SERVICE INFO – INA 0085

Erilaiset ohjainpyörät otto- ja dieselmoottorien kiristinyksikössä 534 0243 10

Autonvalmistajat:	Mercedes-Benz
Mallit:	A 160 CDI (168.007) tarkoitettu FIN J568589 A 170 CDI (168.008) tarkoitettu FIN J568589
Moottorityypit:	OM 668.940, OM 668.941
Tuotenumero:	534 0243 10
OE Nrot:	A166 200 09 70

Kuva 1: Hihnankiristin 534 0243 10

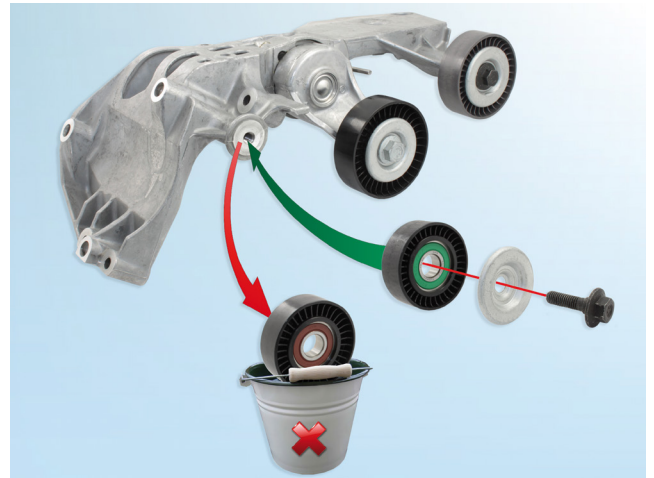
Kiristinyksikössä on toimitettaessa ottomoottorilla varustettuihin autoihin tarkoitetut ohjainpyörät.

Esitetyissä dieselmoottoreissa käyttöä varten on vasen ohjainpyörä 532 0404 30 vaihdettava ohjainpyörään 532 0406 30 (kuva 1).

Ennen asennusta on ehdottomasti varmistettava, että kiristinyksikköön asennetaan oikea ohjainpyörä!

Kuva 2: Ohjainpyörä 532 0404 30 ottomoottorilla varustettuihin autoihin (vasemmalla) ja ohjainpyörä 532 0406 30 dieselmoottorilla varustettuihin autoihin (oikealla)

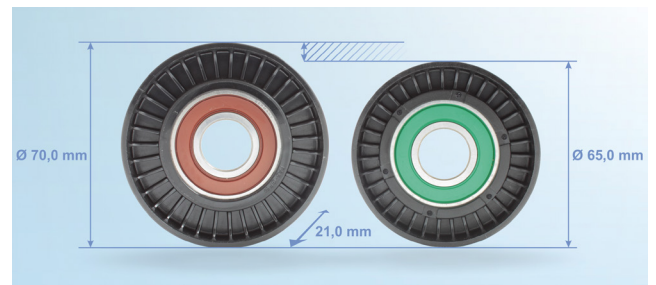
Dieselmoottoreihin tarkoitetun ohjainpyörän 532 0406 30 halkaisija on pienempi kuin ohjainpyörän 532 0404 30 (kuva 2).

Dieselmoottoreihin tarkoitetut ohjainpyörät eivät kuulu toimitukseen ja ne on tilattava erikseen.
